Valdivia, 03 de agosto de 2022

Sra. Dániza Estay Vega
Jefa del Departamento de Sanción y Cumplimiento
Superintendencia del Medio Ambiente
Presente

Por medio de la presente, y dando respuesta dentro de plazo, a lo solicitado mediante su Res. Ex. N° 1113, de fecha 11 de julio de 2022, relativa a requerir información complementaria a Sr. Ricardo Millán Gutiérrez, Titular de Alimentos Runca Valdivia Ltda., por lo que a continuación se da respuesta a las observaciones en el mismo orden señalado en su Resolución antes citada:

Cartografía 1. Localización Geográfica Sistema Infiltración RUNCA Valdivia
Fuente: Elaboración propia, 2022.

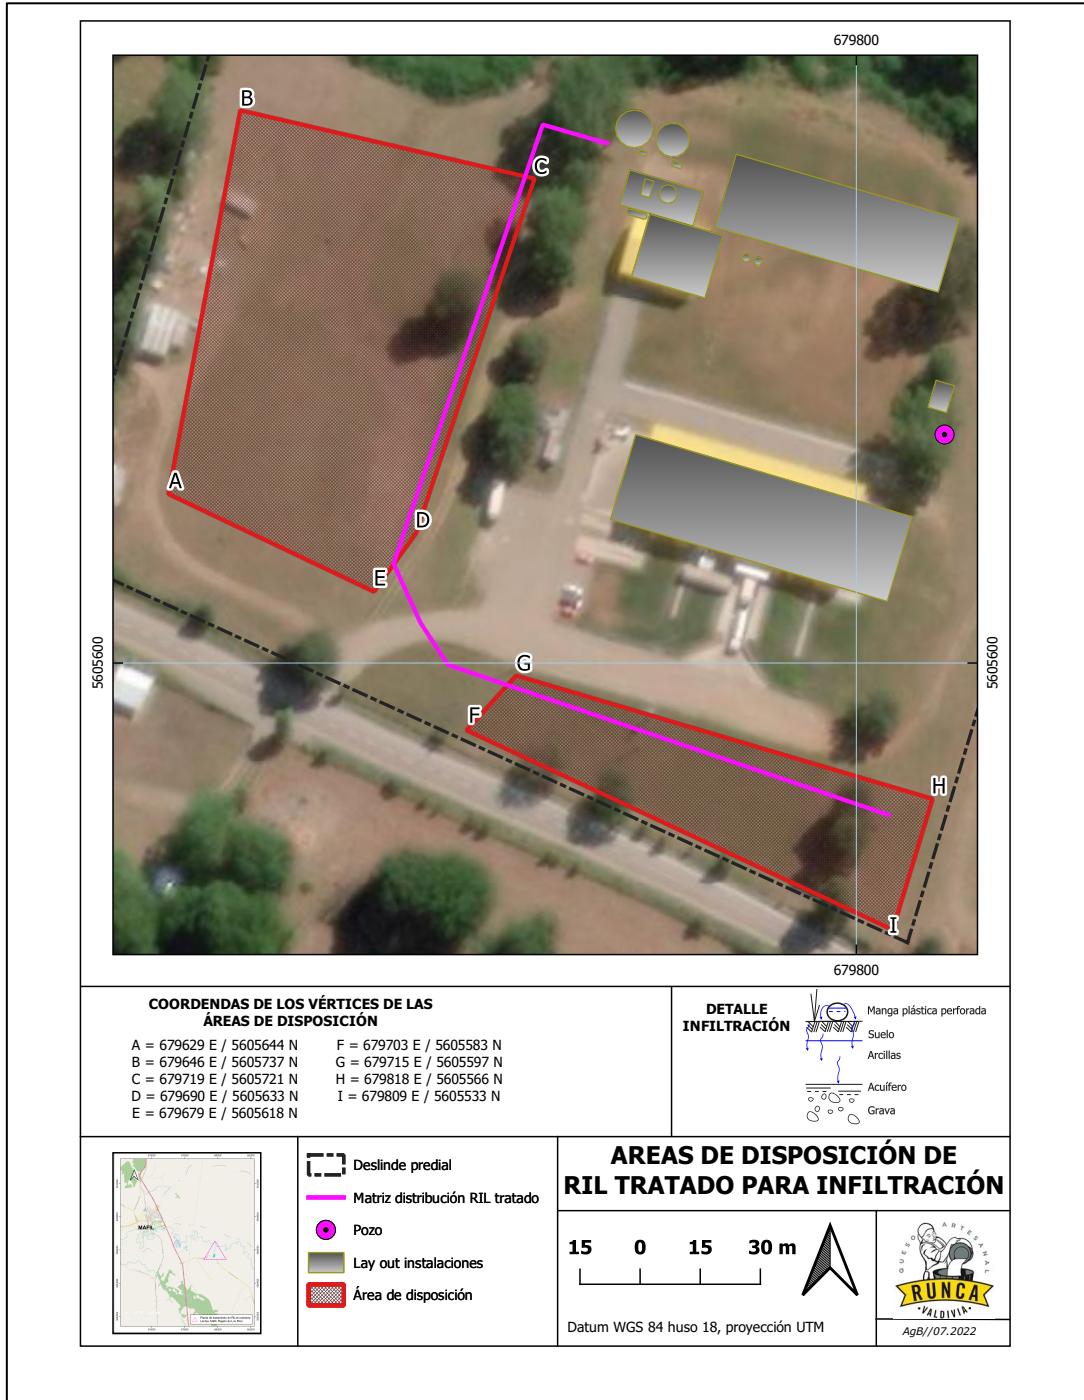
- 5) **Aclarar la superficie en m² efectiva destinada para el riego con riles (4.000 o 10.000 m²), indicando sus coordenadas.**

Respuesta: De acuerdo a lo solicitado por la autoridad, se aclara que la superficie efectiva destinada para el sistema de infiltración de los RILes tratados corresponde a 10.000 m².

Cabe recordar, que en el punto 4.2 (página 32) de la presentación de la Autodenuncia se indicó que **el área original determinada correspondía a priori de 4.000 m²**, tal como se señala en la Res. DGA Ex. N°151/2021 la cual “Establece Vulnerabilidad de Acuífero para Descarga de Residuos Líquidos de Alimentos RUNCA Valdivia Ltda.”, y el Cálculo de Vulnerabilidad del Acuífero para infiltración de RILes Lácteos, comuna de Máfil (ambos en Anexo N°6 de la presentación de la autodenuncia).

Sin embargo, **actualmente se infiltra en una superficie de 10.000 m²** de acuerdo a lo señalado en la Memoria de Cálculo Hidráulico (Anexo N° 7 adjunto en la presentación de la Autodenuncia), y por tanto **se realizará una determinación complementaria de la vulnerabilidad del acuífero para el resto de la superficie (6.000 m²)** con el objeto de actualizar la superficie de infiltración de los RILes tratados.

Por otra parte, y respecto de las coordenadas geográficas que corresponden a la superficie de infiltración, estas se presentan a continuación:

De igual forma, se adjunta en el Anexo N° 5 de esta presentación, los polígonos respectivos de cada superficie (en formato KMZ), que en total no superan los 10.000 m².

Cartografía 2. Clases de Uso de Suelo Sector Runca
Fuente: Elaboración propia, 2022.

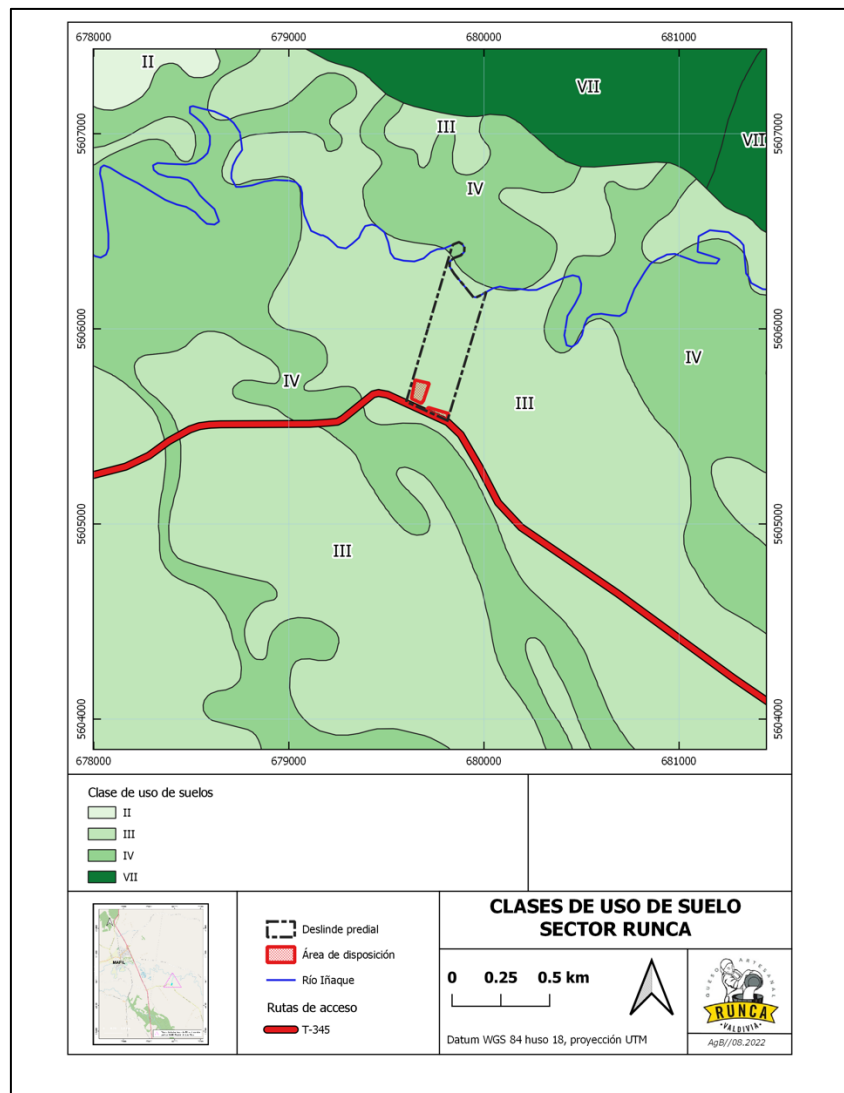
- 6) **Indicar las características de la superficie en la cual se riega con riles tratados, indicando el tipo de cultivo regado, o bien el tipo de vegetación presente en el área regada, tiempo desde el cual se realiza riego, características del suelo, tipo de uso de suelo, pendiente del terreno y cualquier otra información asociada.**

La clase de capacidad de uso de suelo del sector donde se emplaza la PTRILes es de características equivalentes a las correspondientes al área de construcción de la Bodega de Almacenamiento y Distribución, esto es, de Clase III e 2 que corresponde a un *“Andisol, suelo profundo, derivado de cenizas volcánicas, que se presenta en posición de terrazas remanentes, en la Depresión Intermedia a una altura entre 30 y 45 msnm. De textura superficial franco limosa y color pardo en el matiz 7.5YR y textura arcillo limosa y color pardo grisáceo oscuro en el matiz 10YR en profundidad. Substrato constituido por una toba con diferentes grados de cementación, mezclada con clastos alterados, que se denomina localmente cancagua.*

Se presenta en una topografía casi plana con pendientes de 1 a 3% y es de drenaje moderado. En este caso posee una pendiente compleja 5-8% en el sitio del proyecto incluyendo sectores subyacentes. El sector de encuentra a una altura de 41 m.s.n.m.” (énfasis agregado).

A mayor abundamiento, se presenta continuación una cartografía que permite ilustrar las clases de suelo existentes en el predio:

Es decir, el sector donde actualmente se realiza la infiltración de los RILes tratados corresponde al mismo tipo de suelo, considerando que se encuentra adyacente a la Planta RILes, es decir corresponde a una clase III e 2.
